ექსპერტიზა

ქალაქ თბილისში ჭირნახულის ქუჩა N74-ში სასაწყობე შენობის სამშენებლო დოკუმენტის პროექტის, შენობა-ნაგებობის უსაფრთხოების წესებთან შესაბამისობის შეფასების ანგარიში

(საბოლოო შეფასება)

სურათი 1. გარე კედლის ღიობების ფართობის ანგარიშის სქემა 705,8 ცხრუილის შესაბამისად, ხანძარსაწინააღმდეგო მანძილისა და ღიობის დაცვის ხარისხის მიხედვით.

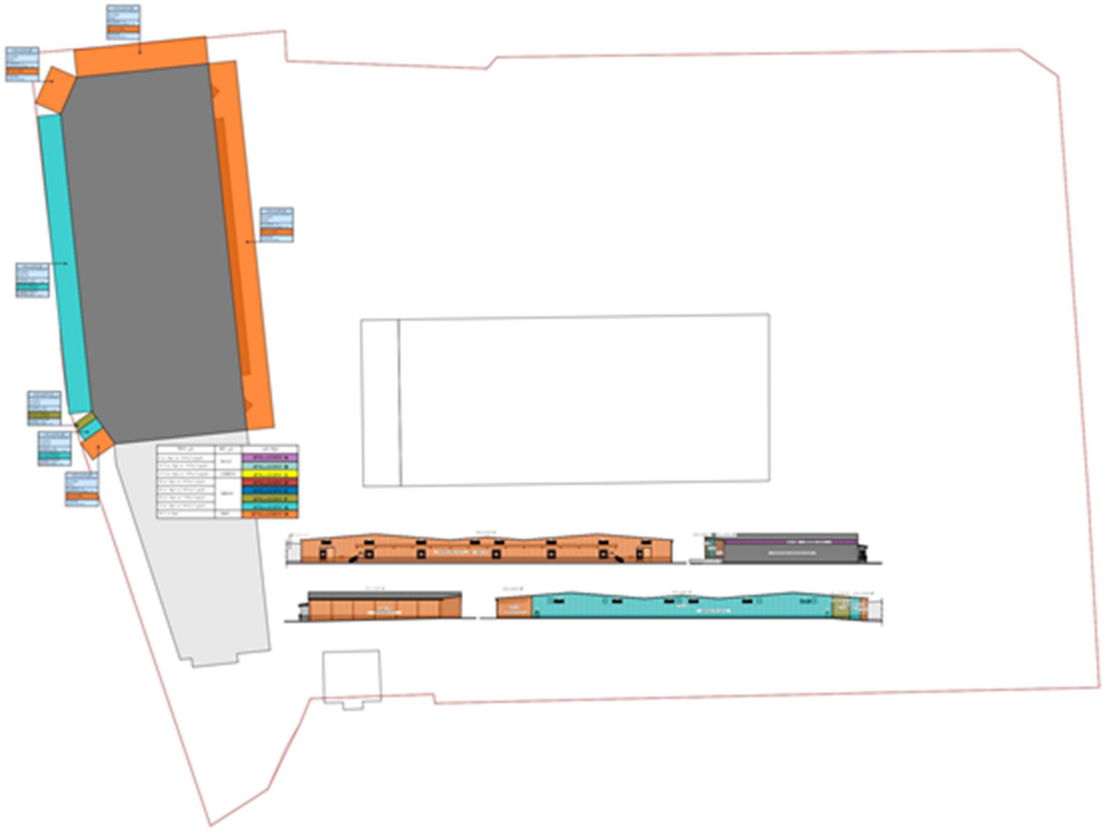
7.1. გარე კედლის ღიობების ფართობი ხანძარსაწინააღმდეგო მანძილისა და ღიობის დაცვის ხარისხის მიხედვით წესების შესაბამისაა დაგეგმარებული (ცხრილი 705.8)

მონაკვეთ		ფართობები (კვ.მ)			ხანძარსაწინააღმდეგო მანძილი	დაცვის ხარისხი	დასაშვები ფართობი (%)	გათვალისწინებული
		ფასადის	ღიობის					
			დაცული	დაუცველი				
F	±0.00	-	-	-	6.0 მ და მეტი და 7.5 მ-ზე ნაკლები	დაუცველი საშხეფებით	შეუზღუდავია	-
G, G’	±0.00	-	-	-	7.5 მ და მეტი და 9.0 მ-ზე ნაკლები	დაუცველი საშხეფებით	შეუზღუდავია	-
H, H’, H”, H’”[11]	±0.00	-	-	-	9.0 მ ან მეტი	დაუცველი საშხეფებით	შეუზღუდავია	-

[11] აღნიშნულ მონაკვეთზე ღიობების დასაშვები ფართობი შეუზღუდავია ხანძარსაწინააღმდეგო მანძილიდან გამომდინარე, შესაბამისად არ არის ნაწარმოები მათი პროცენტულობის ანგარიში.

7.2. შენობას 705.11 ქვეთავის მე-6 გამონაკლისის საფუძველზე: „თუ, 705.8 ქვეთავის შესაბამისი ხანძარსაწინააღმდეგო მანძილის საფუძველზე, გარე კედლის ფართობის, სულ მცირე, 25%-ზე დასაშვებია დაუცველი ღიობები“, შენობას პარაპეტი არ მოეთხოვება.
